Autorité environnementale

Avis délibéré de l’Autorité environnementale sur la reconstruction du barrage du lac de Saint-Point sur la commune d’Oye-et-Pallet (25)

n°Ae : 2025-078

Figure 4 : Principes de gestion du débit de soutien d'étiage (source : dossier).

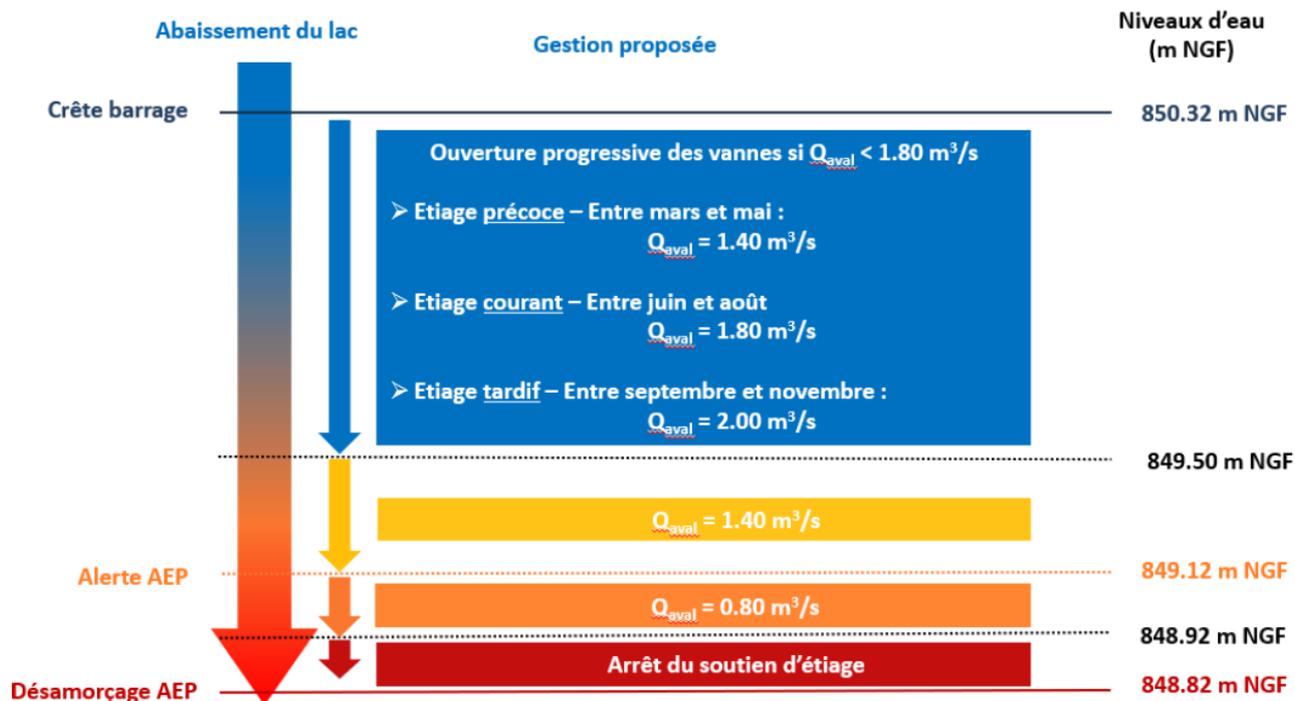
Le niveau 848,82 m NGF IGN69 correspond à la cote minimale pour ne pas dénoyer le dispositif de prélèvement d'eau destinée à la consommation humaine. Il est surprenant que le dossier n'étudie par l'option d'un repositionnement du point de prélèvement à une cote plus basse du lac.

L'Ae recommande d'exposer les raisons qui ont conduit à ne pas envisager un déplacement du point de prélèvement d'eau destinée à la consommation humaine pour en assurer la pérennité.

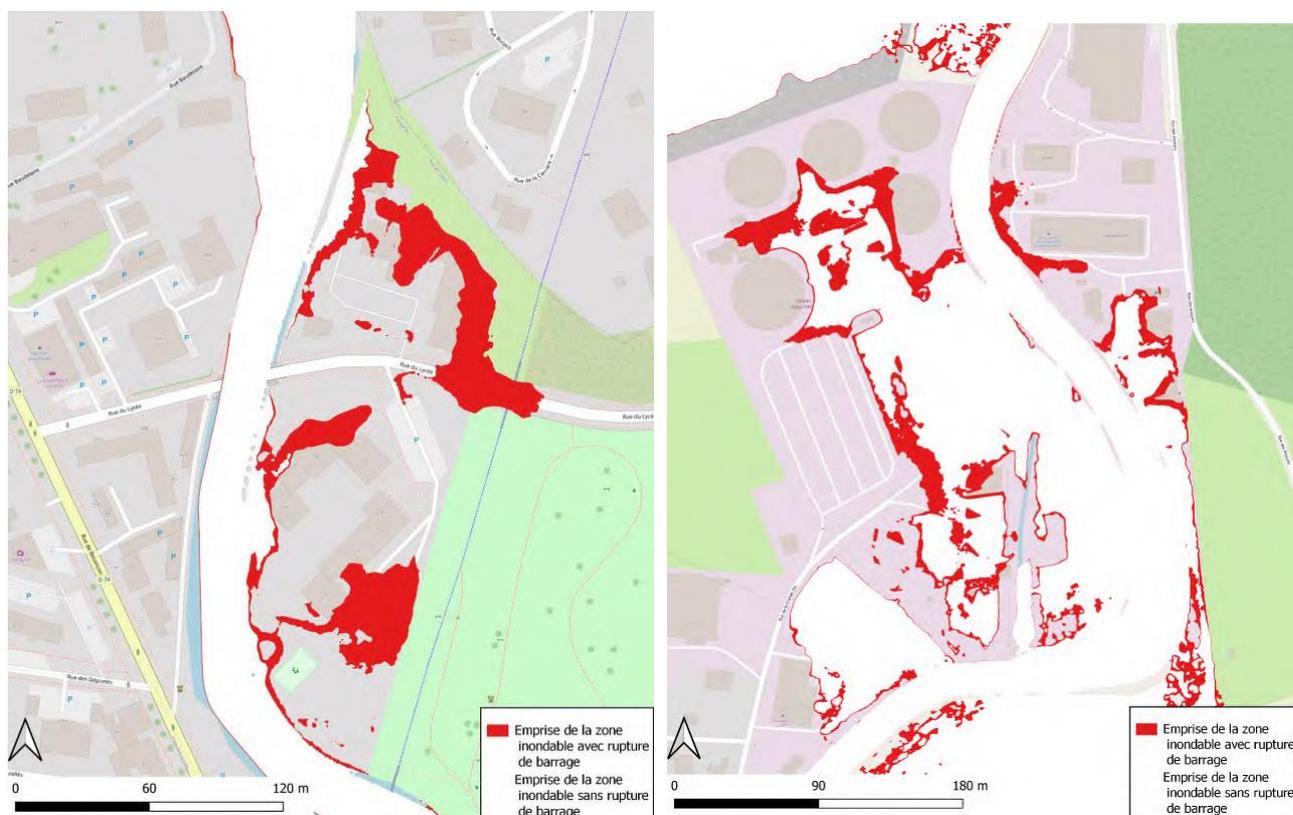
Le barrage est situé à proximité immédiate d'un hôtel restaurant. Le battage des pieux et des palpanches pendant le chantier est une importante source de bruit que l'étude d'impact n'évalue pas. Dès lors, aucune mesure n'est prévue sur ce sujet.

Sur ces deux points, le dossier gagnerait à être complété.
